Stare Babice, dnia 8 lipca 2022 r.

WIZIF.271.22.2022

Dotyczy postępowania pn.: „Dostawa wraz z montażem instalacji fotowoltaicznej na budynku Urzędu Gminy Stare Babice”

Rozdzielnia:

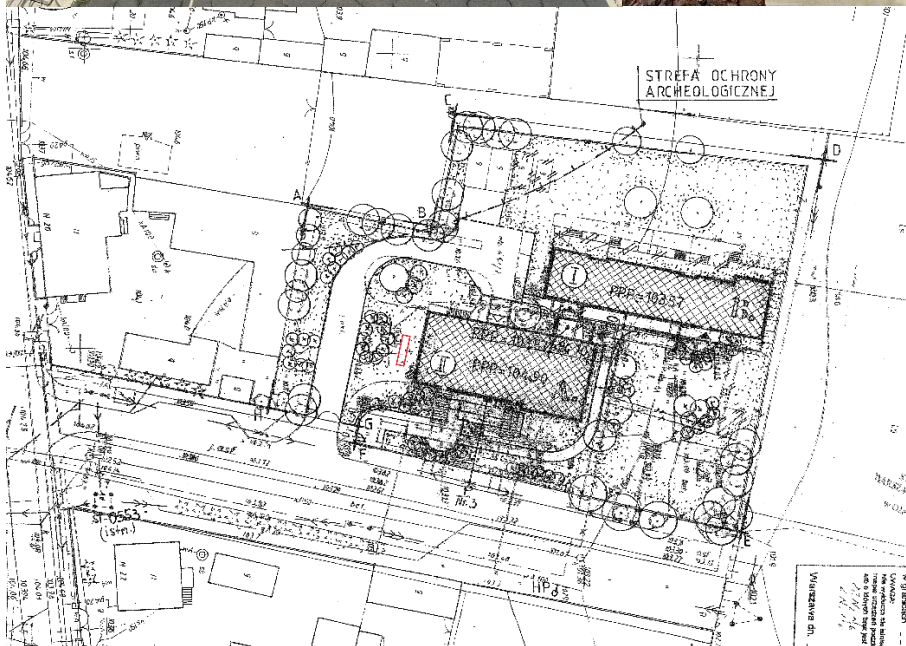
W związku z obowiązkiem dostosowania infrastruktury rozdzielni, prosimy o udostępnienie dokumentacji elektrycznej budynku oraz agregatu prądotwórczego wraz z dokumentacją fotograficzną.

Zamawiający przekazuje zdjęcia rozdzielni oraz agregatu prądotwórczego:
